改善箇所説明図

基準不適合発生箇所

ターボチャージャー冷却用
電動補助クーラント ポンプ

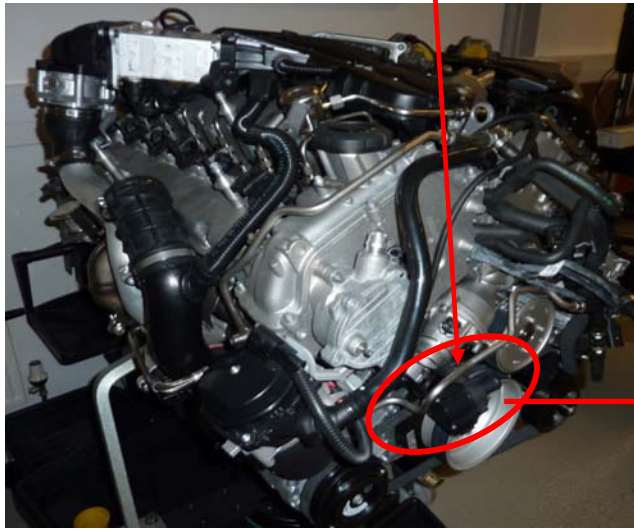
ターボチャージャーを冷却するための電動補助クーラント ポンプの作動回路の設計評価が不十分であったため、そのままの状態で使用を続けると、回路基板上に金属物質が生成され、回路がショートし、プラグ接続部が焦げ付き、最悪の場合、車両の火災に至るおそれがある。

全車両、ターボチャージャー冷却用電動補助クーラント ポンプを対策品と交換する。

OBD カバーに黄色ペイントを塗布する。
